Note technique

Anomalie de la cuve du réacteur EPR de Flamanville

Étapes successives de forgeage du fond et du couvercle de la cuve
Zone présentant un excès de carbone en rouge

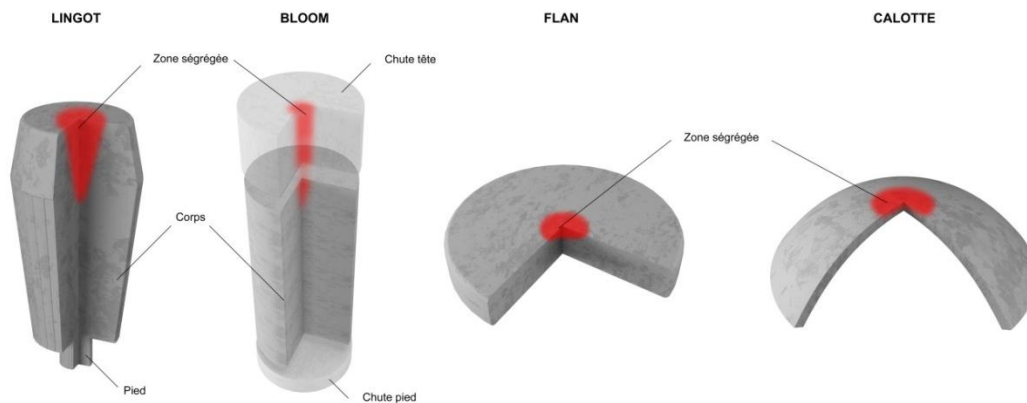
L'anomalie concerne le fond et le couvercle de la cuve. L'acier de ces composants n'a pas la composition chimique attendue. Au cours de leur fabrication par forgeage, l'usine Creusot Forge d'Areva NP n'a pas suffisamment éliminé une zone qui contient naturellement un excès de carbone (en rouge sur les schémas ci-dessous). Cette zone se retrouve donc au centre des pièces finales.
